DEMANDE RELATIVE À LA MODIFICATION DES CONDITIONS DE SERVICE D'ÉLECTRICITÉ
ET DES FRAIS AFFÉRENTS
DEMANDE DE RENSEIGNEMENTS DE L'APCHQ

Demande de renseignements à Hydro-Québec Distribution

R-3964-2016

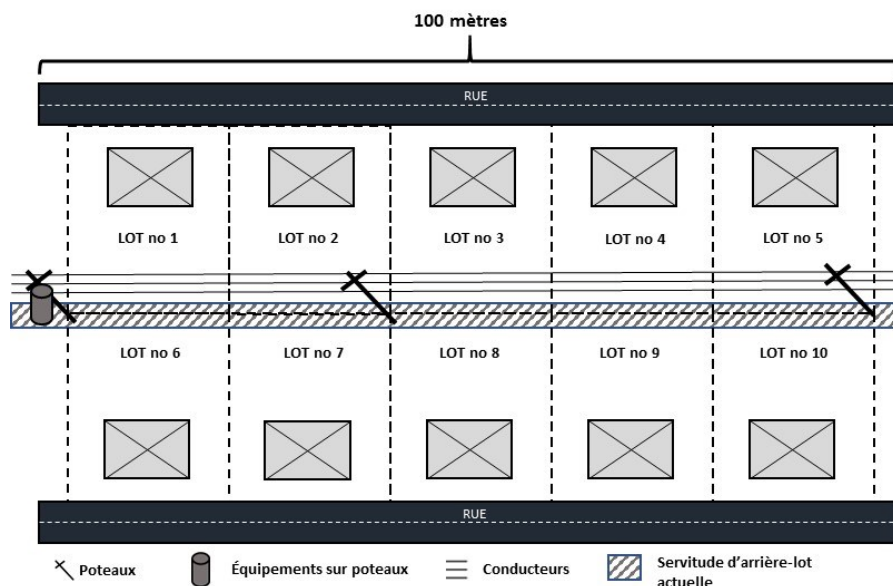
- 1.1. Est-ce que le Distributeur exigerait ce droit de passage avec servitudes sur les dix (10) lots ?
 - 1.2. Dans l'affirmative, puisque dans l'exemple proposé par l'APCHQ les poteaux sont situés sur les lots nos 6 à 10, quels sont les arguments du Distributeur pour exiger des droits de passage avec servitudes sur les lots nos 1 à 5 ?

- 1.3. Actuellement, de façon très généralisée, le Distributeur dispose de servitudes d'arrière-lots. Aujourd'hui, grâce à ces servitudes d'arrière-lots, le Distributeur dispose-t-il d'un accès à son réseau ?

- 1.4. En raison de ces servitudes d'arrière-lots, le Distributeur aurait-il un accès suffisant à son réseau, si des servitudes latérales étaient consenties seulement sur les lots nos 6, 8 et 10 ?

- 2.2. Le Distributeur peut-il fournir ses coûts unitaires de levée et de gestion des servitudes ?
3. Dans l'exemple suivant de la figure no 1, le réseau arrière-lot aurait une longueur de 100 mètres (5 lots de 20 mètres de façade). Dans l'hypothèse où le réseau serait en basse tension seulement, le coût additionnel pour le Distributeur serait de 700\$⁴ et dans l'hypothèse où le réseau serait en basse tension et moyenne tension, le coût additionnel pour le Distributeur serait de 2600\$⁵ ?

Le Distributeur peut-il confirmer que ses coûts de levée et de gestion des nouvelles servitudes proposées seraient inférieurs à 700\$ dans le premier cas et inférieurs à 2600\$ dans le second et ce, pour la durée de vie utile du réseau ?

Figure no 2

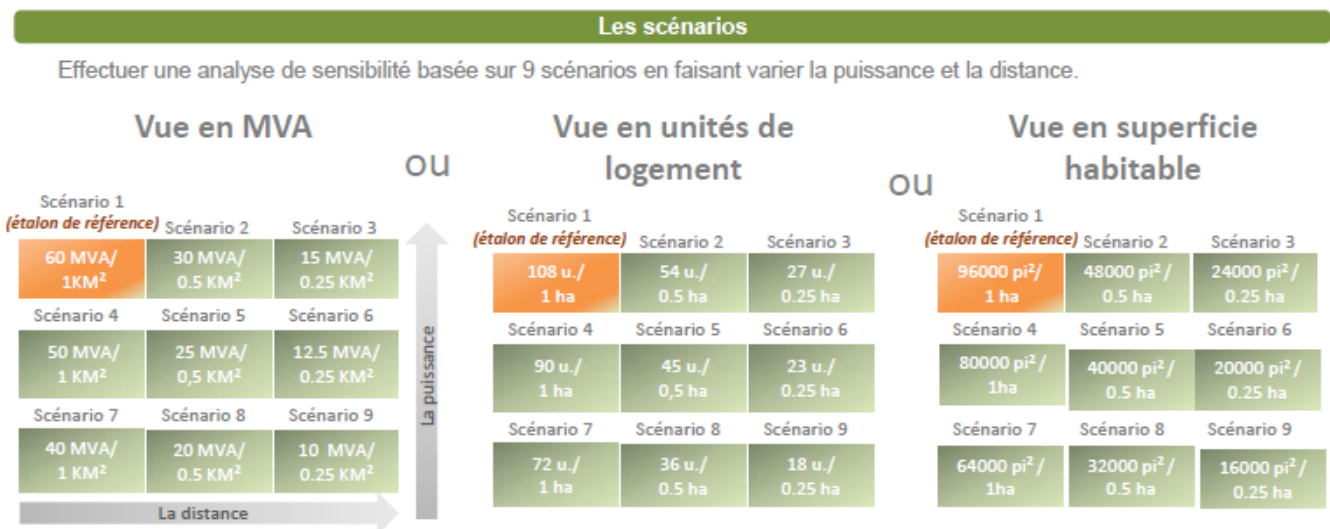
4.1. Les modifications proposées par le Distributeur parlent d'une DEM de 6 MVA par kilomètre linéaire de réseau alors que la figure no 2 présente une DEM de 60 MVA par km².

4.1.1. Le Distributeur peut-il expliquer le lien qui existe entre une mesure de densité linéaire et une mesure de densité associée à une surface ?

Figure no 4

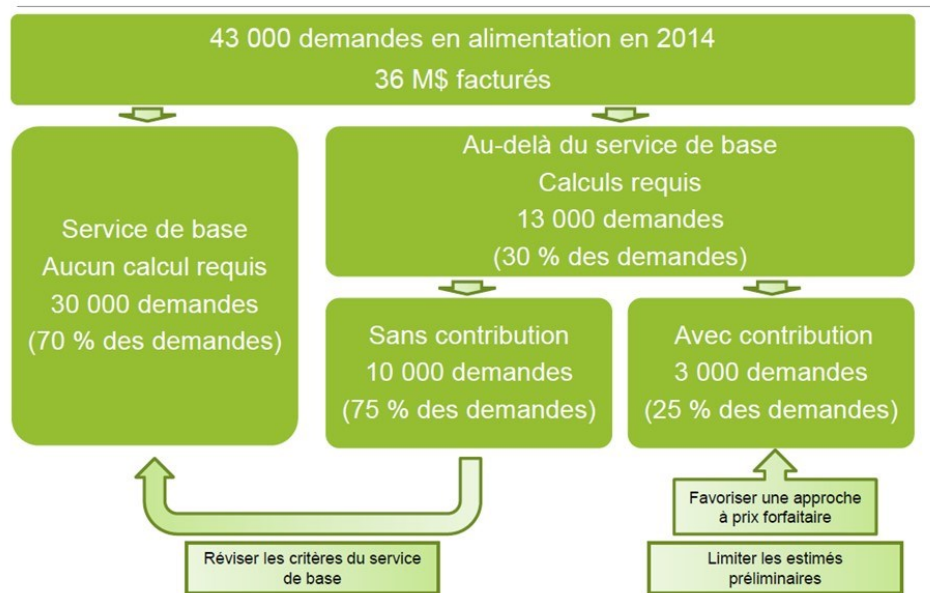
7. La figure no 4 présente un montant de 36M\$ pour les 43 000 demandes faites par ses clients en 2014 :
 - 7.1. Le Distributeur peut-il détailler ce montant et fournir la valeur monétaire des 3000 demandes avec contribution faites par ses clients ?
 - 7.2. Le Distributeur peut-il ventiler ce montant pour les prolongements de réseaux en aériens et en souterrains ?
 - 7.3. Le Distributeur peut-il fournir ces mêmes données pour les 5 dernières années ?
